SUPERINTENDENCIA DE INDUSTRIA Y COMERCIO
DIRECCIÓN DE NUEVAS CREACIONES

ASUNTO Radicación 09-19186
 Trámite 011
 Evento 378
 Actuación 519
 Oficio 185 18
 Folios 08

No. Sol. Internacional PCT/US07/017183

Título de la solicitud: "Espátula para paneles de yeso con martillo polimérico" (folio 1).

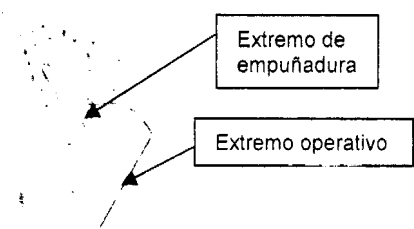
D1
<http://worldwide.espacenet.com/publicationDetails/biblio?CC=US&NR=5956799A&KC=A&FT=D&ND=&date=19990928&DB=&locale=en> EP divulga una espátula ergonómica y mango de la cuchilla fabricado a partir de al menos dos polímeros diferentes de dureza moldeadas por inyección que tienen una pluralidad de nervios longitudinales más duros, incrustados en una superposición más suave, pero expuesto en ambas superficies superior e inferior en lugares estratégicos.

D2
<http://worldwide.espacenet.com/publicationDetails/biblio?CC=GB&NR=2296462A&KC=A&FT=D&ND=&date=19960703&DB=&locale=en> EP divulga una espátula para grabado que incluye una cuchilla 13 con un mango alargado 17 asegurado al mismo. El mango incluye un miembro durable interior 49 y un miembro de agarrable exterior 25. El miembro interior hueco está formado a partir de mitades de miembros adyacentes 51, 53 que tienen una red interna de soporte estructural 59 de las costillas.

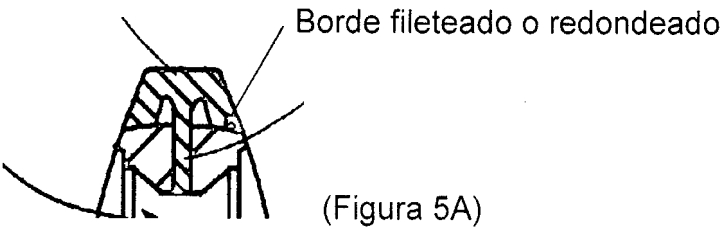
Las características esenciales del dispositivo de la reivindicación 1 habían sido divulgadas previamente en D1, el cual enseña una herramienta (20) (Fig. 1), una pala (18) con un extremo operativo y un extremo de empuñadura enfrentado a dicho extremo operativo (Fig. 2), una empuñadura (110) asegurada a dicho extremo de empuñadura y que tiene un extremo de pala (18) y un extremo de martillo (90) (Fig. 1) y un martillo (90) asegurado a dicho extremo de martillo (90) y que tiene un cuerpo hecho de un material polimérico relativamente duro y liviano (Fig. 1 y Col. 4, líneas 43-56).

Igualmente, las características esenciales del dispositivo de la reivindicación 1 habían sido divulgadas previamente en D2, una herramienta (11) (Fig. 1), una pala (13) con un extremo operativo y un extremo de empuñadura enfrentado a dicho extremo operativo, una empuñadura (17) asegurada a dicho extremo de empuñadura (140) y que tiene un extremo de pala (49) y un extremo de martillo (16) (Fig. 1) y un martillo (16) asegurado a dicho extremo de martillo (16) y que tiene un cuerpo hecho de un material polimérico relativamente duro y liviano (Pág. 5, líneas 3-9).

En consecuencia, la reivindicación 1 no es nueva, según lo divulgado en el documento D2.

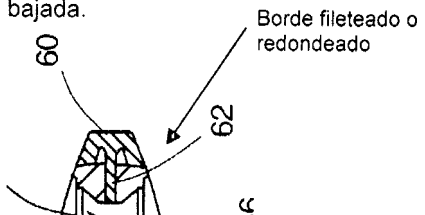
Para la reivindicación 6, el documento D1 enseña un agujero (50) con varias hendiduras bordeando dicho agujero (50) (Fig. 2) y D2 enseña un agujero (27) con varias hendiduras bordeando dicho agujero (Fig. 7).

Para la reivindicación 7 tanto el documento D1 como el D2 enseñan una tapa metálica (60 para D1, Fig. 5A y 8A) y (23 para D2, Figs. 6-9)

Fig. 8.

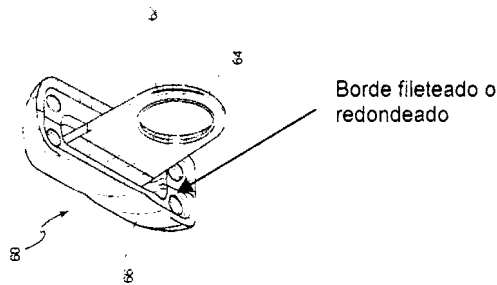
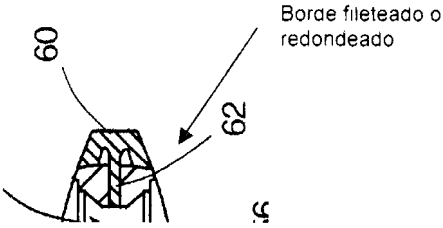
Dicho cuerpo de martillo tiene un núcleo axial con una falda que se proyecta desde un extremo común, dicha falda define un borde en bajada	Dicho cuerpo de martillo (110) tiene un núcleo axial (93) con una falda que se proyecta desde un extremo común, dicha falda define un borde en bajada.  El diagrama muestra un cuerpo de martillo (110) con un núcleo axial (93) y una falda que define un borde en bajada. El borde en bajada está etiquetado como 'Borde fileteado o redondeado'. El diagrama incluye una línea de corte A-A y una línea de corte B-B. El borde fileteado o redondeado está etiquetado como 'Borde fileteado o redondeado'.

Una tapa metálica (60 Fig. 5A, 8 y 8A) configurada para sujetarse a dicho cuerpo de martillo (110) y que tiene un borde acoplado a dicho borde en bajada para que al ser ensamblada, dicha tapa sea generalmente nivelada con una superficie exterior de dicho cuerpo (110).

Las características esenciales del dispositivo de la reivindicación 9 habían sido divulgadas previamente en D1, el cual enseña: una pala (18) con un extremo operativo y un extremo de empuñadura (90, 24) enfrentado a dicho extremo operativo (20) (Fig. 2), una empuñadura (20) asegurada a dicho extremo de empuñadura (90, 24) y que tiene un extremo de pala (18) y un extremo de martillo (26) (Fig. 2), un martillo (90) asegurado a dicho extremo de martillo (26) y que tiene un cuerpo (110) configurado para ser asegurado a la empuñadura (36) y que incluye una porción de martillo (90) hecha de policarbonato (Col. 3 líneas 5-11, enseña que puede ser de polipropileno pero puede ser de otros plásticos y cauchos lo cual incluye el policarbonato), dicho cuerpo de martillo (110) tiene un núcleo axial (93) con una falda que se proyecta desde un extremo común, dicha falda define un borde en bajada y una tapa metálica (60, Fig. 5A, 8 y 8A) configurada para sujetarse a dicho cuerpo de martillo (110) y que tiene un borde acoplado a dicho borde en bajada para que al ser ensamblada, dicha tapa sea generalmente nivelada con una superficie exterior de dicho cuerpo (110) (Fig. 8).
